Dato: 20-08-2025
Sagsnr.: 25/15677
Dok.løbenr.: 229297/25

Tilladelse til etablering af kystbeskyttelse på Dyrhave 10, 6200 Aabenraa, matr.nr. 231 Stollig, Løjt

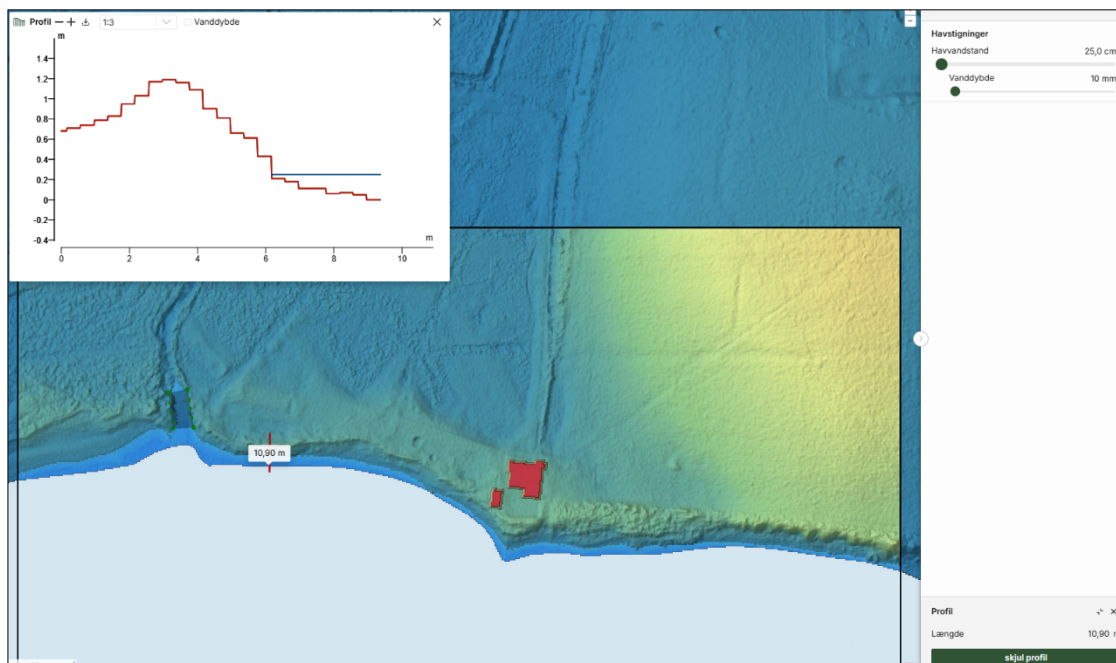
Aabenraa Kommune skal som myndighed vurdere, om den nuværende rekreative udnyttelse forværres, bevares eller forbedres. Aabenraa Kommune vurderer at forholdet påvirkes neutralt til negativt som følge af etablering af den ansøgte skråningsbeskyttelse. Dette skyldes, at hård kystbeskyttelse helt generelt låser den bagvedliggende skrænt, hvorfor der ikke frigives sediment til at fodre stranden. Derudover kan profilet foran anlægget også fordybes over tid. Derved kan den rekreative udnyttelse af stranden mindskes over tid.

Ifølge Kystdirektoratets digitale værktøj Kystatlas er den kroniske erosion ud for ejendommen lille. Generelt er der ikke meget udvikling i kystlinjen omkring

ejendommen og den udvikling der er, er primært forårsaget af den høfde der ligger ud for ejendommen. Den kroniske erosion foran ejendommen er angivet til 5 cm om året. Det vil sige at stranden gennemsnitlig rykker tilbage 5 cm om året i gennemsnit. Da der har været etableret skråningsbeskyttelse foran ejendommen i mere end 50 år er effekten af hård skråningsbeskyttelse delvist inkluderet i denne tilbagerykning. Der er ca. 5-8 meter fra normalvandstand (kote 0 DVR90) til stenene foran selve muren. Det betyder, at der teoretisk går 100-160 år, førend stranden er helt forsvundet foran anlægget. På den baggrund vurderes de rekreative interesser kun at blive påvirket i negativt i mindre grad.

Der er stillet vilkår om, at tilladelsen skal revurderes efter 30 år. Dette afværgetiltag vurderes at sikre, at de rekreative interesser langs stranden også sikres på længere sigt. Det vurderes samlet at mulighederne for at benytte stranden til vandring, fiskeri og badning derfor ikke påvirkes i væsentlig grad, og kun forringes i mindre omfang i situationer ved højere vandstande.
